Agência Reguladora de Energia e Saneamento Básico do Estado do Rio de Janeiro

RELATÓRIO DE FISCALIZAÇÃO AGENERSA/CASAN Nº 392/2025

PROCESSO	SEI-480002/000799/2025		
CONCESSIONÁRIA	Águas do Rio	BLOCO	4
REPRESENTANTES DA CONCESSIONÁRIA	Leandro Farias – Supervisor Operacional Breno - Compliance		
UNIDADE/OBRA FISCALIZADA	ESTAÇÃO DE RESERVAÇÃO (ERES) 110 - BRASÍLIA		
ENDEREÇO DA UNIDADE/OBRA FISCALIZADA	Rua Bento Vasconcelos, 115 – Centro - Nova Iguaçu/RJ		
TIPO DE FISCALIZAÇÃO	Fiscalização Programada		
OBJETIVO DA FISCALIZAÇÃO	Verificar as condições de operação e manutenção da unidade		
MOTIVO DA FISCALIZAÇÃO	Fiscalização Direta Programada		
PERÍODO DE FISCALIZAÇÃO	15/07/2025

Foto 1 – Ladeira de acesso ao reservatório

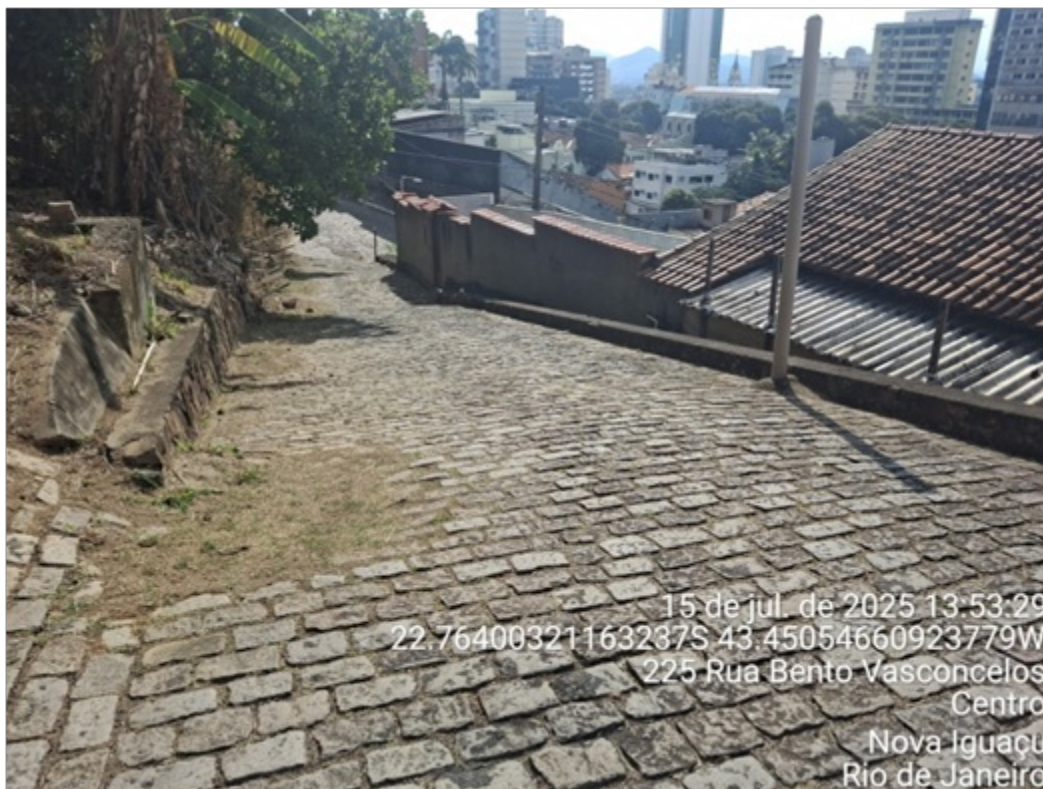
- A unidade apresenta fachada sem identificação e com baixa manutenção, além do local não apresentar restrição de acesso (fotos 1, 2 e 3);
- Não há qualquer identificação de bem no reservatório (placa do bem ativo);
- Estruturas externas apresentam trechos com armaduras expostas (fotos 2 e 3);

- Apresentar o cronograma de reforma e previsão de ativação do reservatório;
- Manter limpeza de toda a área do reservatório;
- Realizar cercamento e identificação toda a área do reservatório.
